UWAGA !!! Zmiany w schemacie

17 września 2006 sp2swj@poczta.onet.pl

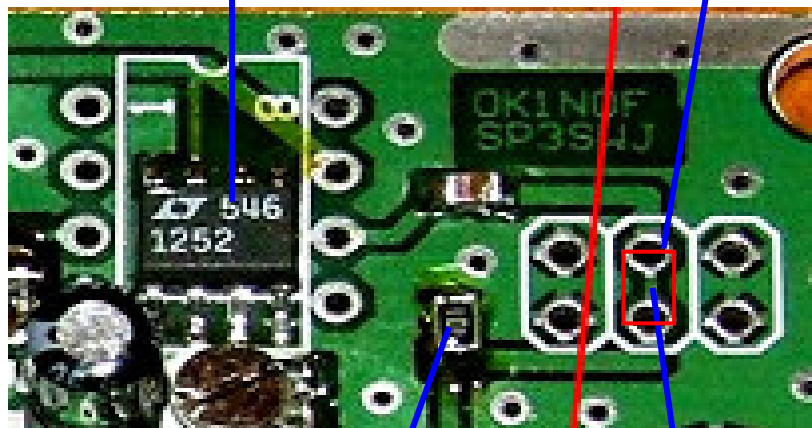
pod układem nie montujemy
kondensatora 27pF

Włutowujemy rezystor 100 om

nie montujemy tego rezystora

Przecinamy ścieżkę
